**Associazione WWF  
Zona Frentana e Costa Teatina ONLUS**

Ortona, 06 giugno 2019

**Oggetto: verifica di Assoggettabilità a Valutazione di Impatto Ambientale per un nuovo impianto per la produzione di biometano avanzato da biomasse e da frazione umida della raccolta differenziata della AURA Energia S.r.l. in Ortona CH**

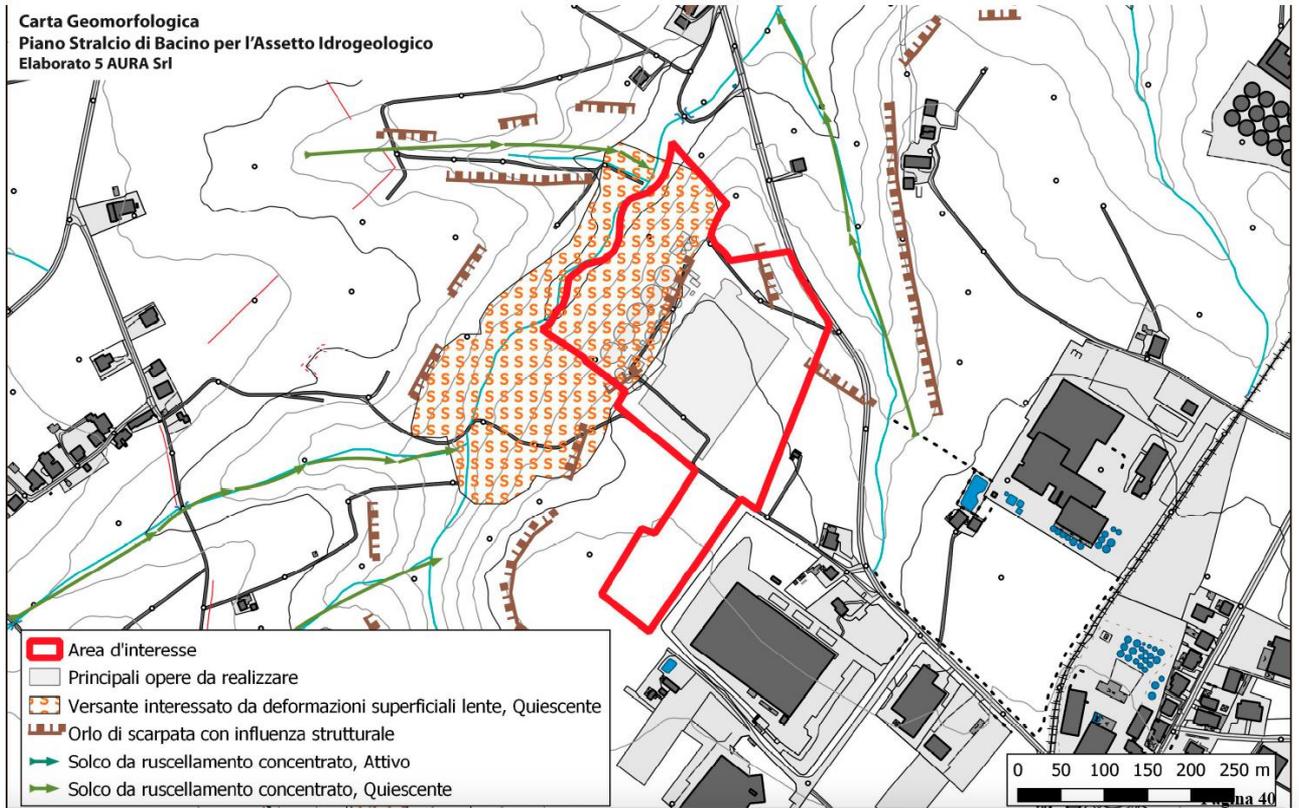
L'impianto è prospiciente il corso d'acqua "Fosso Riccio", a soli 50 metri, e solchi di ruscellamento attivi e quiescenti. Con l'entrata in vigore del DPR 238/2009, giuridicamente tutte le acque indipendentemente se sotterranee o superficiali sono definite pubbliche e assoggettate a tutela. Nell'attuale normativa la qualità dei corpi idrici viene intesa come qualità ambientale sulla base della **capacità di mantenere il proprio equilibrio biologico e idrologico**, e come ben sappiamo la politica delle acque non è più volta, come in precedenza, ad una riduzione generica dell'inquinamento ma indirizzata, nel contempo, al **mantenimento o raggiungimento del "buono" stato di qualità ambientale dei corpi idrici**<sup>3</sup>, tutti i corpi idrici significativi - che come sappiamo dipendono anche dagli affluenti piccoli o grandi che siano- devono raggiungere un buono stato ambientale entro il 2016. La Coalizione #ProtectWater che raggruppa 20 associazioni, coordinata dal WWF, ricorda che in Italia la situazione delle acque dolci è grave e l'inadeguata applicazione della Direttiva è testimoniata dal solo il 43% dei 7.494 fiumi che avrebbero raggiunto un "buono stato ecologico", come richiesto dalla Direttiva Quadro Acque (2000/60/CE), mentre il 41% è ben al di sotto dell'obiettivo di qualità e un 16% non è stato nemmeno classificato. Ai fini di una conformità normativa, la scrivente associazione, segnala una lacuna di non poco conto, come quella di essersi basati su di un vecchio Piano Regionale dei rifiuti -PRGR-, vedi capitolo apposito.

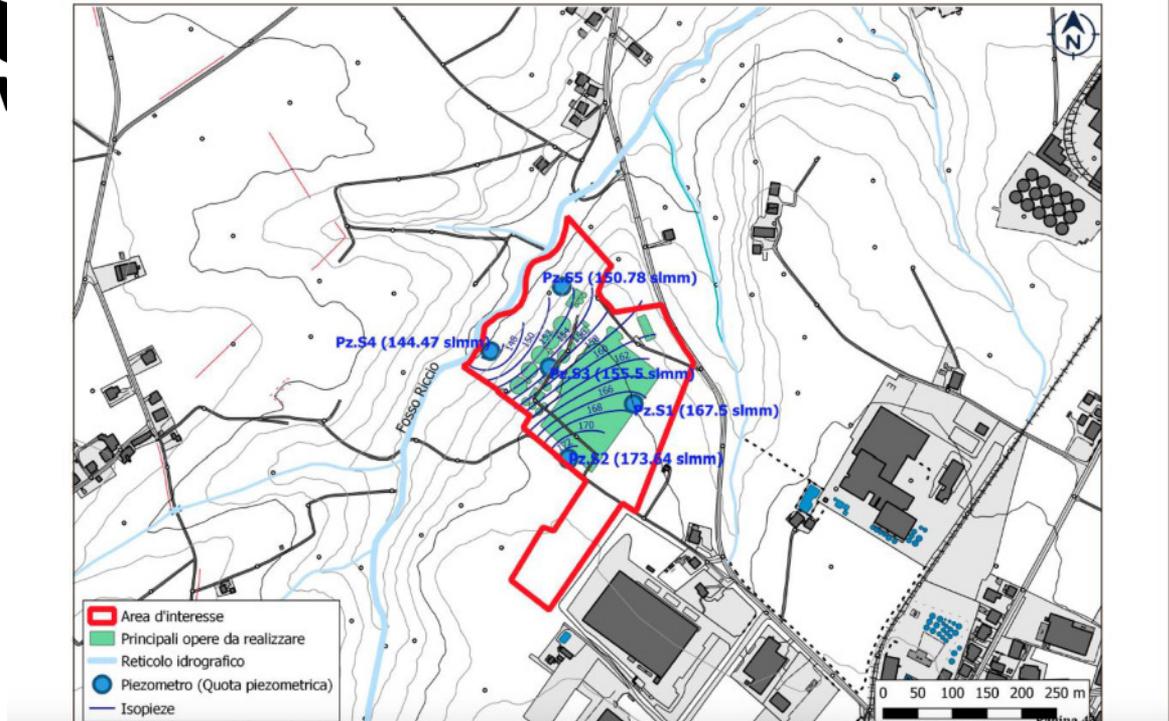
Per quanto riguarda l'assetto idrogeologico, anche se in P1, nella microzonizzazione sismica diventa zona di attenzione per instabilità versante quiescente. Anche qui manca aggiornamento proponente Piano Rifiuti -PRGR-.
